I Результаты обследования:
1. Территории, прилегающей к зданию (участка)

МБДОУ «Детский сад № 20» г. Уссурийска, Приморский край, г. Уссурийск, ул.
Бестужева, 7

I Результаты обследования:

2. Входа (входов) в здание

Фото 1.4

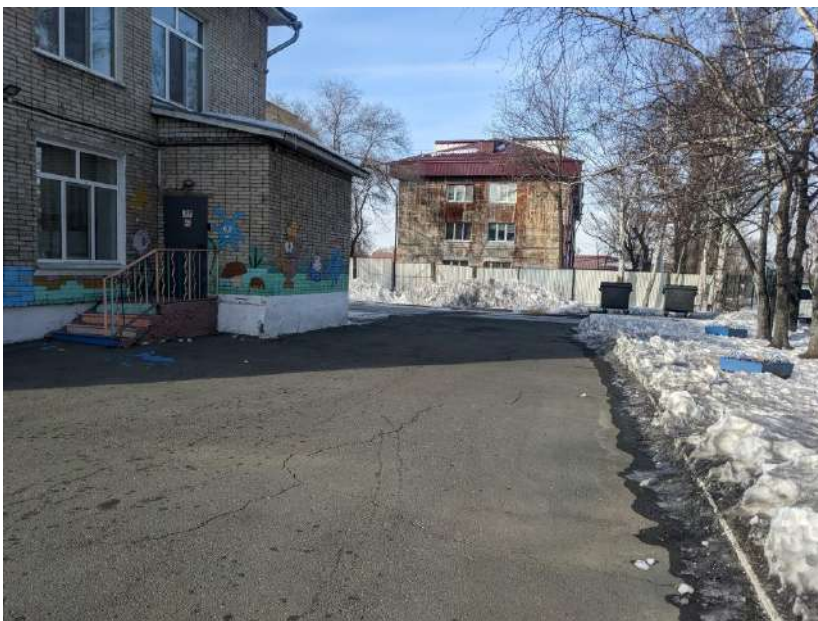
1.2	Путь (пути) движения на территории	есть	1.4-1.10	5.1.4	Бордюры, расположенные на путях движения по направлению к детским игровым площадкам, имеют высоту более 0,014 м (0,07 м), выполнены без плавного занижения и не обустроены бордюрными пандусами.	К	Обустроить у бордюров, расположенных на путях движения по направлению к детским игровым площадкам, плавное понижение шириной не менее 1,0 м и высотой не более 0,014 м или бордюрный пандус.	Текущий ремонт

Фото 2.6

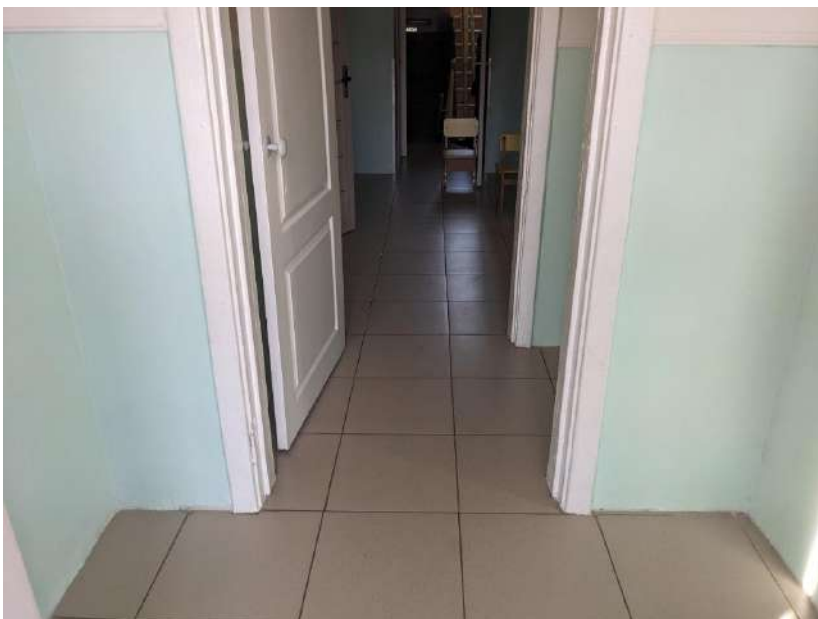
2.4	Дверь (входная)	есть	2.5, 2.6, 2.9, 2.10, 2.15, 2.16	6.1.5	Ширина проемов входных дверей в свету менее 0,9 м (0,725 м на основном входе в здание, 0,815 и 0,84 м на дополнительных входах с улицы в группы на первом этаже).	К	При наличии технической возможности увеличить ширину проема входной двери основного входа в здание до не менее 0,8 м.	Капитальный ремонт

6.4.1	Ручки входных дверей не контрастны относительно дверных полотен.	С	6.1-6.15 Обозначить ручку входной двери основного входа в здание яркой контрастной относительно дверного полотна маркировкой.	Текущий ремонт

6.1.5	Входные двери не обеспечивают задержку автоматического закрывания	К,О, С	Настроить доводчик входной двери основного входа в здание на задержку	Текущий ремонт

6.2.4	продолжительностью не менее 5 с. Высота порогов входных дверей более 0,014 м (0,07 м на основном входе и 0,05 м на дополнительных входах с улицы в группы на первом этаже).	К	автоматического закрывания продолжительностью не менее 5 с или установить стопор. Устранить порог входной двери основного входа в здание, занизить до высоты не более 0,014 м или обустроить пороговые пандусы. До проведения этих работ приобрести инвентарный пороговый пандус.	Капитальный ремонт, индивидуальное решение с ТСР

Фото 2.8

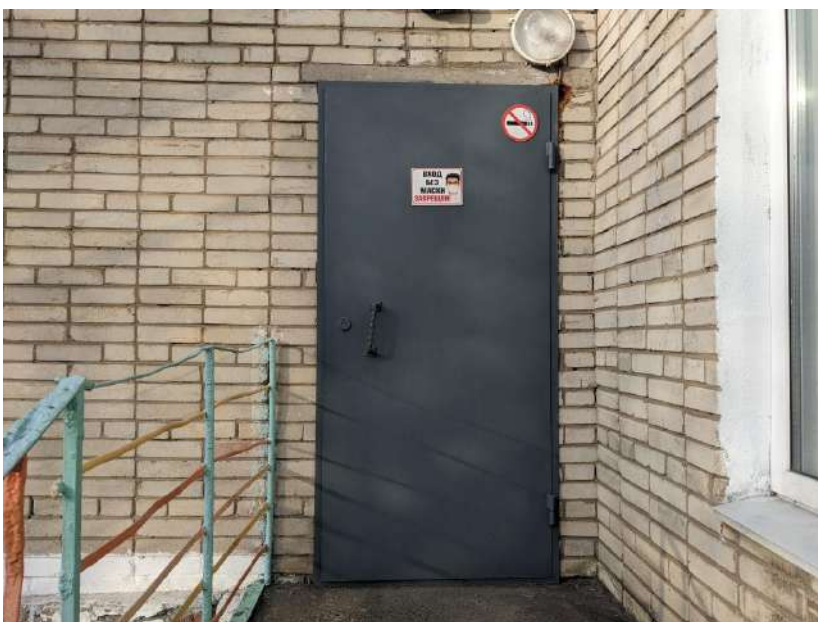
2.1	Лестница (наружная)	есть	2.1-2.3, 2.8, 2.12, 2.13	5.1.13	У лестниц, расположенных перед входами в здание, поручни расположены только с одних сторон маршей, форма завершающих частей поручней не является травмобезопасной.	С,О	Обустроить у лестницы, расположенной перед основным входом в здание, двустороннее ограждение с поручнями, расположенными на высоте 0,9 м и имеющими завершающие травмобезопасные горизонтальные окончания (с плавным завершением вниз, в сторону ограждения или стены), выступающие за края марша на 0,3 м.	-

5.1.12	Высота верхней ступени марша лестницы, расположенной перед основным входом в здание, более 0,15 м (0,215-0,23 м).	С,О	Провести реконструкцию крыльца основного входа, обустроить лестницы с высотой ступеней в пределах 0,12-0,15 м.	Капитальный ремонт

6.2.8	Краевые ступени лестниц, расположенных перед входными площадками, не обозначены контрастно.	С	Обозначить проступи краевых ступеней лестницы, расположенной перед входной площадкой основного входа в здание, яркой контрастной маркировкой с шириной	Текущий ремонт

5.1.14	Лестницы, расположенные перед входными площадками, не дублируются пандусами или подъемными устройствами.	К	контрастной полосы в пределах 0,08-0,1 м и расстоянием между краем контрастной полосы и краем проступи ступени не более 0,04 м. Обустроить перед основным входом в здание стационарный пандус или подъемник. До проведения этих работ приобрести инвентарный телескопический пандус или мобильный лестничный подъемник.	Капитальный ремонт, индивидуальное решение с ТСР

2.2	Пандус (наружный) / подъемник	нет						
2.3	Входная площадка (перед дверью)	есть	2.4, 2.8, 2.14	6.1.4	Размеры входных площадок менее нормативных значений.	К	Провести реконструкцию крыльца, расположенного перед основным входом в здание, увеличив размеры входной площадки до нормативных значений (не менее 2,2x2,2 м).	Капитальный ремонт

Фото 3.1

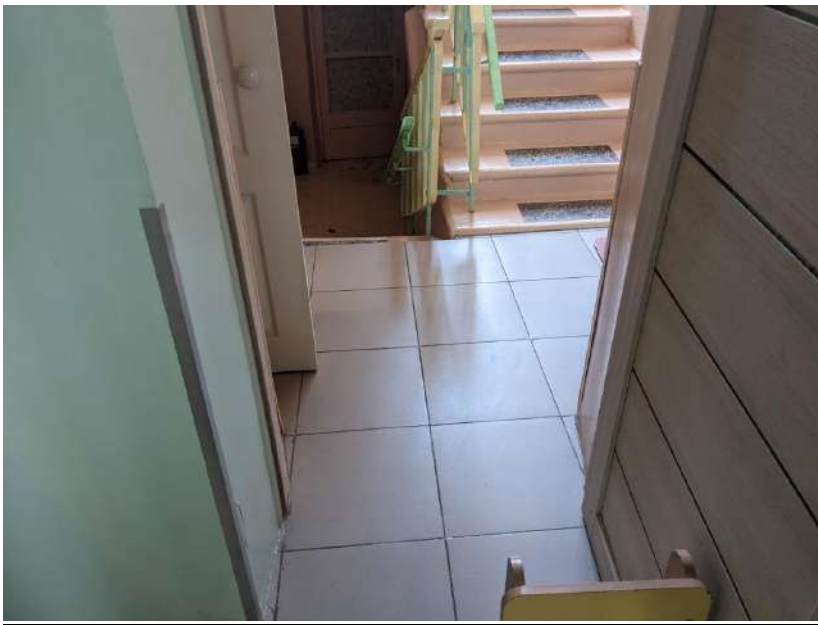
3.1	Коридор (вестибюль, зона ожидания, галерея, балкон)	есть	3.1-3.3, 3.8	ст.15 181-ФЗ	Отсутствует место ожидания для собаки-проводника.	С	Определить и документально закрепить место ожидания для собаки-проводника.	-

6.2.5	В холлах и коридорах этажей отсутствуют зоны отдыха для инвалидов.	К,О, С	Обустроить первом этаже зону отдыха для инвалидов, оборудовав их сидениями со спинками и подлокотниками.	Текущий ремонт

Фото 3.5

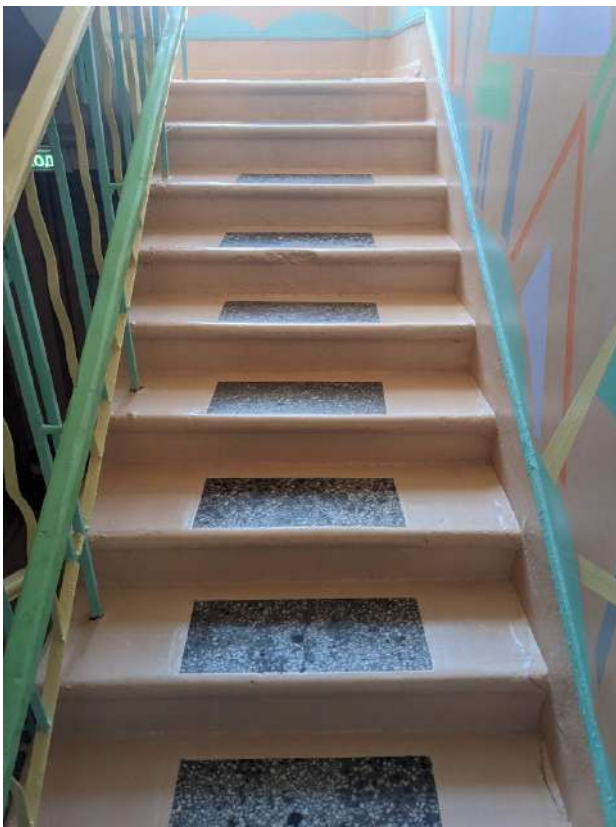
3.2	Лестница (внутри здания)	есть	3.4-3.7, 3.9-3.11	6.2.8	На проступях краевых ступеней межэтажных лестниц отсутствует контрастная маркировка.	С	Обозначить проступи краевых ступеней межэтажных лестниц одной или несколькими противоскользящим и полосами, контрастными с поверхностью ступени, общей шириной 0,08–0,1 м и расстоянием между краем контрастной полосы и краем проступи ступени не более 0,04 м.	Текущий ремонт

6.2.13	Межэтажные лестницы не дублируются лифтами или подъемными устройствами.	К	В случае наличия в группах детей-инвалидов, использующих кресло-коляску, приобрести мобильный лестничный подъемник.	Индивидуальное решение с ТСР
					Поручни межэтажных		Обустроить у	Текущий

6.2.11	лестниц не являются непрерывными по всей высоте лестниц, форма завершающих частей поручней не является травмобезопасной.	С,О	межэтажных лестниц непрерывные по всей высоте лестниц поручни, расположенные на высоте 0,9 м и имеющие завершающие травмобезопасные горизонтальные окончания (с плавным завершением вниз или в сторону ограждения).	й ремонт

Фото 3.8

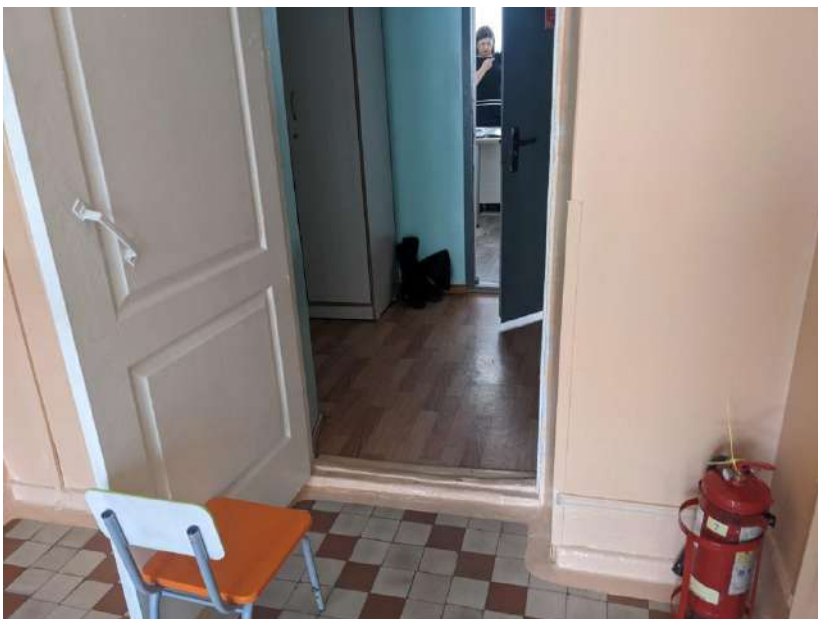
3.3	Пандус (внутри здания)	нет						
3.4	Лифт пассажирский (или подъемник)	нет						
3.5	Дверь	есть	3.2, 3.8, 3.12	6.2.4	Высота порогов дверей, расположенных на путях движения внутри здания, более 0,014 м (0,04-0,055 м).	К	Устранить пороги дверей, расположенных на путях движения внутри здания, занизить до высоты не более 0,014 м или обустроить пороговые пандусы. До проведения этих работ приобрести инвентарный пороговый пандус.	Текущий ремонт, индивидуальное решение с ТСР

6.2.4	Ширина проемов дверей, расположенных на путях движения внутри здания, в свету менее 0,9 м (0,75-0,76 м).	К	По согласованию с общественной организацией инвалидов допускается оставить в варианте исполнения, приобретя сменное кресло-коляску для узких дверных проемов.	Индивидуальное решение с ТСР

6.4.1	Ручки дверей, расположенных на путях движения внутри здания, не контрастны относительно дверных полотен.	С	Обозначить ручки дверей, расположенных на путях движения внутри здания, яркой контрастной относительно дверных полотен маркировкой.	Текущий ремонт

Фото 3.17

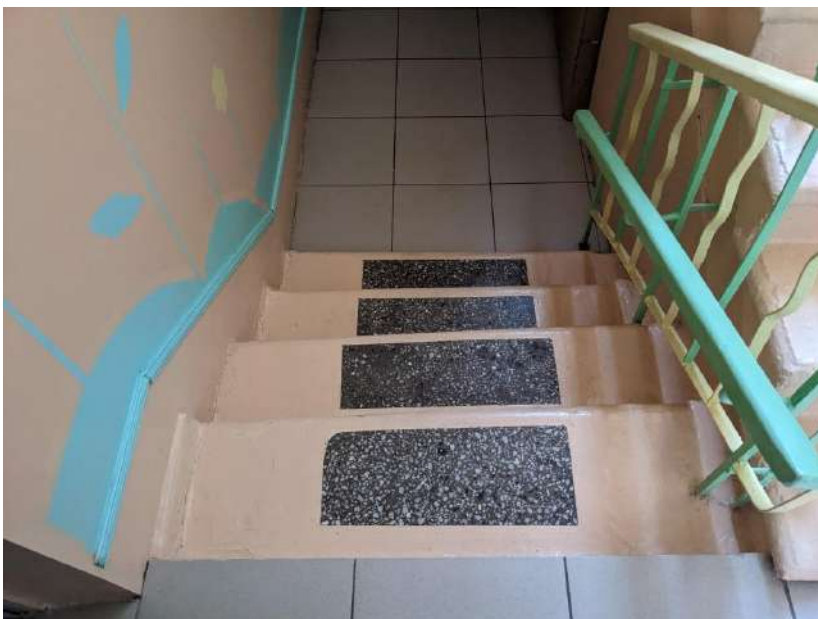
3.6	Пути эвакуации (в т.ч. зоны безопасности)	есть	3.13-3.19	6.2.4	На путях эвакуации расположены пороги высотой более 0,014 м (до 0,06 м).	К	Устранить пороги на путях эвакуации, занизить до высоты не более 0,014 м	Текущий ремонт

6.2.19	Лестницы на эвакуационных путях не дублируются спусковыми устройствами.	К,О, С	или обустроить пороговые пандусы. Приобрести эвакуационный стул.	Индивидуальное решение с ТСП
	ОБЩИЕ требования к зоне	Выделен наиболее рациональный (короткий и удобный) путь к зоне целевого назначения, выключатели и розетки - на высоте 0,8 м от уровня пола, наличие зоны отдыха на каждом доступном МГН этаже (в том числе и для инвалидов на креслах-колясках) на 2 - 3 места, наличие визуальной и тактильной предупредительной информации о препятствии перед дверными проемами и входами на лестницы, наличие информации о схеме движения инвалидов по зданию, наличие обозначающих маршрут движения знаков.

Фото 4.3

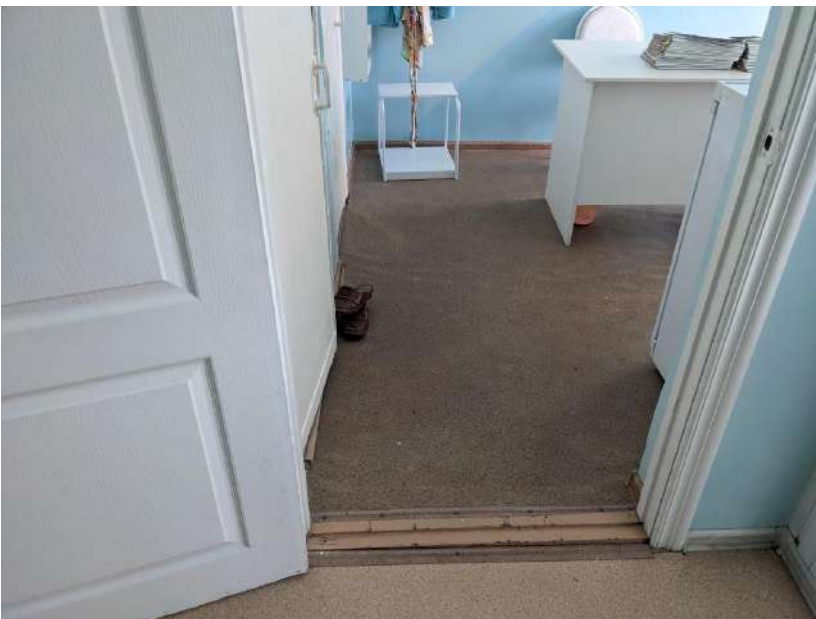
4.1	Кабинетная форма обслуживания	есть	4.1-4.5	6.2.4	Ширина дверного проема в кабинет заведующего в свету менее 0,9 м (0,72 м).	К	По согласованию с общественной организацией инвалидов допускается оставить в варианте исполнения, организовав общение с заведующим для инвалидов, передвигающихся на кресле-коляске, на первом этаже в холле.	-

6.2.4	Высота порога на входе в кабинет заведующего более 0,014 м (0,045 м).	К			
				6.2.4	Ширина дверного проема в медицинский кабинет менее 0,9 м в свету (0,79 м).	К			По согласованию с общественной организацией инвалидов допускается оставить в варианте исполнения, приобретя кресло-коляску для узких дверных проемов.

6.2.4	Высота порога на входе в медицинский кабинет более 0,014 м (0,038 м).	К			Устранить порог на входе в медицинский кабинет или занизить до высоты не более 0,014 м. До проведения этих работ приобрести инвентарный перекатной пандус.

Фото 4.6

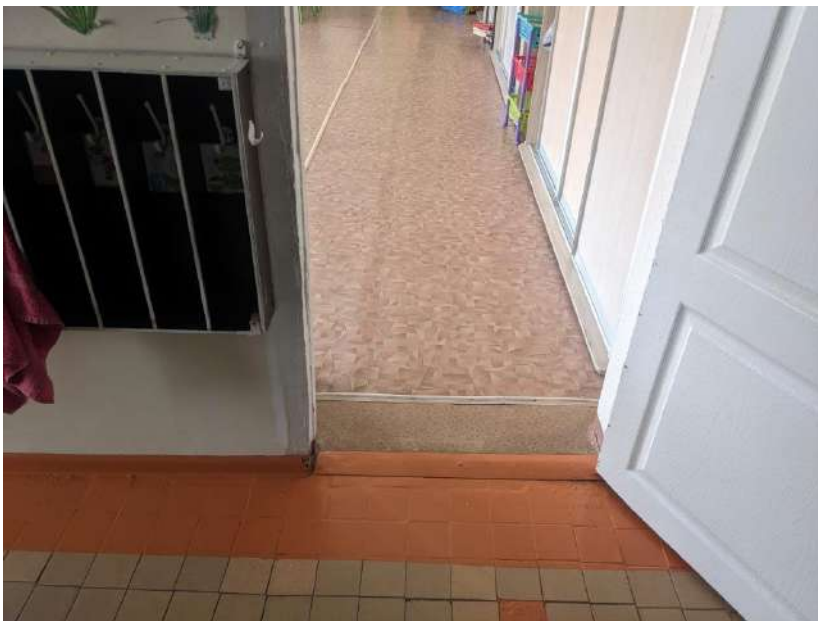
4.2	Зальная	есть	4.6-	6.2.4	Ширина дверных	К	По согласованию	Инди

форма обслуживания		4.24		проемов в группах в свету менее 0,9 м (0,755-0,76 м).		с общественной организацией инвалидов допускается оставить в варианте исполнения, приобрета кресло-коляску для узких дверных проемов.	видау льное решен ие с ТСП

6.2.4	Высота порога на входе в группу на первом этаже более 0,014 м (0,045 м).	К	Устранить порог на входе в группу на первом этаже или занижить до высоты не более 0,014 м. До проведения этих работ приобрести инвентарный перекатной пандус.	Теку щий ремон т, индив идуал ьное решен ие с ТСП

Фото 4.9

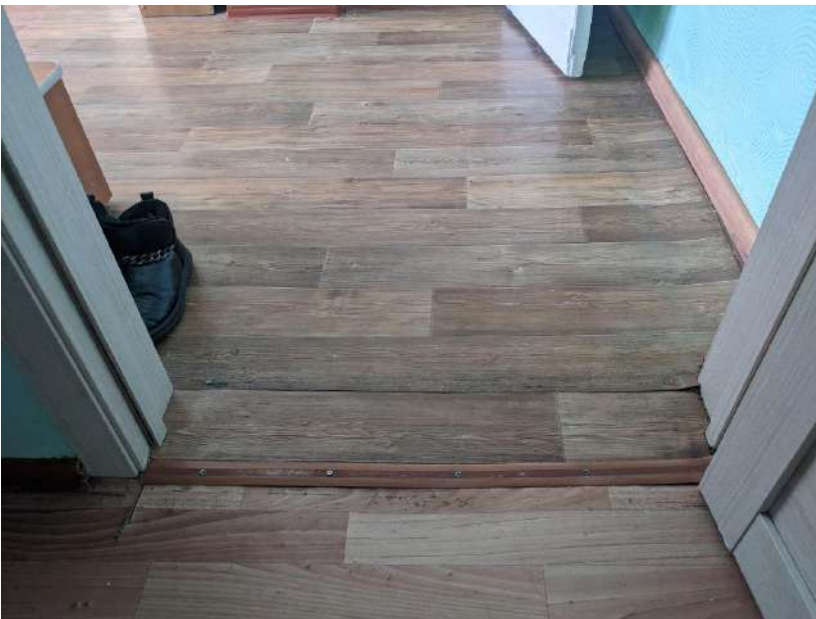
6.2.4	Ширина проема двери в музыкальный зал в свету менее 0,9 м (0,76 м).	К	По согласованию с общественной организацией инвалидов допускается оставить в варианте исполнения, приобрета кресло-коляску для узких дверных проемов.	Теку щий ремон т, индив идуал ьное решен ие с ТСП

6.4.3	Ручки дверей в музыкальный зал и некоторые группы не являются эргономичными для инвалидов.	С,О	Обустроить на дверях в музыкальный зал и группы эргономичные дверные ручки (С- или П-образной формы), контрастный относительно дверных полотен.	Теку щий ремон т

Фото 5.2

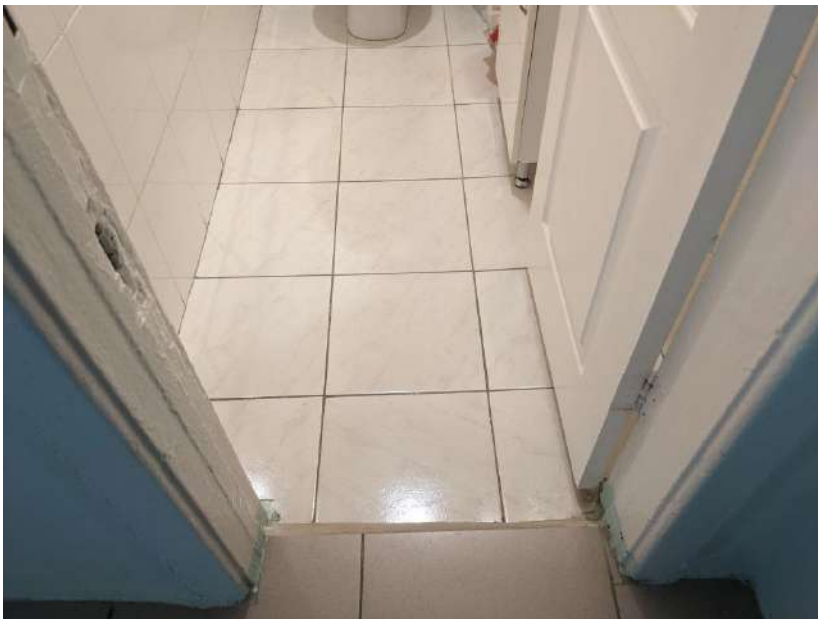
5.1	Туалетные комнаты	есть	5.1-5.23	6.4.2	Выключатель света в туалетную комнату для посетителей расположен на высоте более 0,8 м (1,89 м).	К	Обустроить выключатель света в туалетную комнату для посетителей с инвалидностью на высоте от 0,85 до 1,1 м.	Текущий ремонт

6.2.4	Ширина дверного проема в туалетную комнату для посетителей в свету менее 0,9 м (0,55 м).	К	Увеличить ширину дверного проема в туалетную комнату для посетителей с инвалидностью до максимально близкой к 0,9 м в свету.	Капитальный ремонт

6.2.4	Высота порога на входе в туалетную комнату для посетителей более 0,014 м (0,045 м).	К	Обустроить пороговый скат или пандус.	Текущий ремонт
				6.3.7	Размеры туалетной комнаты для посетителей менее нормативных значений.	К	Технические решения не возможны. Организовать оказание ситуативной помощи инвалидам, передвигающимся на кресле-коляске, при пользовании туалетной комнатой для посетителей.	-

6.3.3	Туалетная комната для посетителей не оборудована опорными поручнями рядом с унитазом и раковиной.	К,О,С	Обустроить в туалетной комнате для посетителей опорные поручни рядом с унитазом и раковиной.	Текущий ремонт

6.3.3	Туалетная комната для посетителей не оборудована крючками для трости, костылей и других принадлежностей.	С,О	Оборудовать туалетную комнату для посетителей крючком для трости, костылей и других принадлежностей.	Текущий ремонт

6.3.6	В туалетной комнате для посетителей отсутствует система тревожной сигнализации или система двухсторонней громкоговорящей связи.	К,О,С, Г,У	Оборудовать в туалетной комнате для посетителей систему тревожной сигнализации или систему двухсторонней громкоговорящей связи.	Текущий ремонт

6.3.9	На двери в туалетную комнату для посетителей обустроен шпингалет.	С,О	Обустроить на двери в туалетную комнату для посетителей эргономичный механизм закрывания с возможностью экстренного открытия двери снаружи.	Текущий ремонт

6.3.3	Сидение унитаза в туалетной комнате для посетителей расположено на высоте менее 0,45 м (0,40 м).	О	Установить в туалетной кабине, предполагающей к адаптации для инвалидов, унитаз с высотой сидения 0,45-0,5 м либо приобрести специальную насадку.	Текущий ремонт

6.4.2	Дозатор мыла и зеркало в туалетной комнате для посетителей расположены на высоте более 1,1 м (1,15 и 1,20 м соответственно).	К	Обустроить дозатор мыла и зеркало в туалетной комнате для посетителей на высоте в пределах 0,85-1,1 м.	Текущий ремонт

Фото 5.11

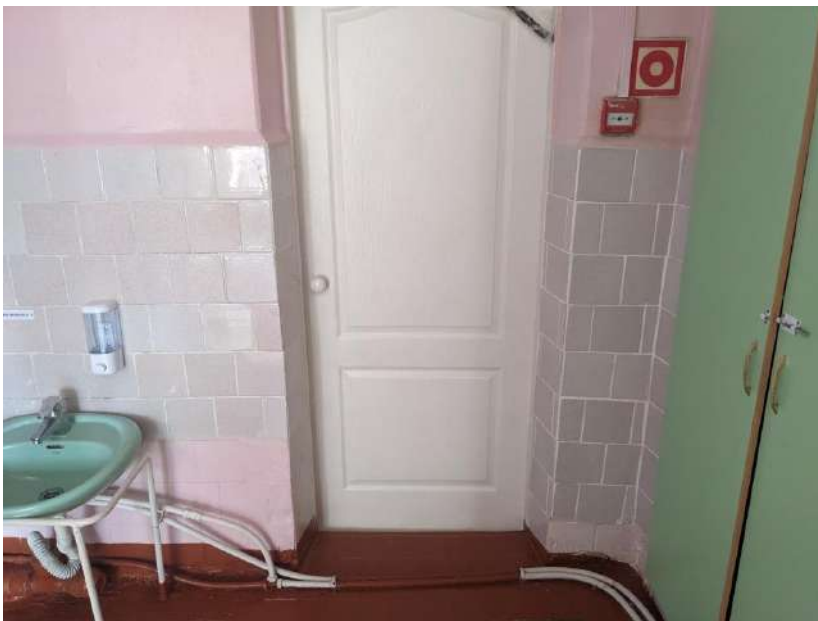
6.2.4	Ширина дверных	К	Организовать	-

проемов в санузлы в группах менее 0,9 м (0,73-0,78 м).		оказание ситуативной помощи детям-инвалидам, передвигающимся на кресле-коляске, при пользовании санузлами в группах.

6.2.4	Высота порогов на входах в санузлы в некоторых группах более 0,014 м (до 0,35 м).	К	Устранить пороги на входах в санузлы в группах, имеющих в составе детей-инвалидов, передвигающихся на кресле-коляске, или понизить до высоты не более 0,014 м.	Текущий ремонт

6.3.3	Санузлы в группах не оборудованы поручнями, крючками для костылей и других принадлежностей.	К,О,С	Обустроить санузлы в группах, имеющих в составе детей-инвалидов, поручнями, крючками для одежды, костылей и других принадлежностей.	Текущий ремонт

6.3.3	Размеры туалетных кабинок в санузлах в группах менее нормативных значений, рядом с унитазами отсутствует место для размещения кресла-коляски.	К	Обустроить в группах, имеющих в составе детей-инвалидов, передвигающихся на кресле-коляске, туалетные кабинки с пространством рядом с унитазами, достаточным для размещения кресла-коляски.	Текущий ремонт
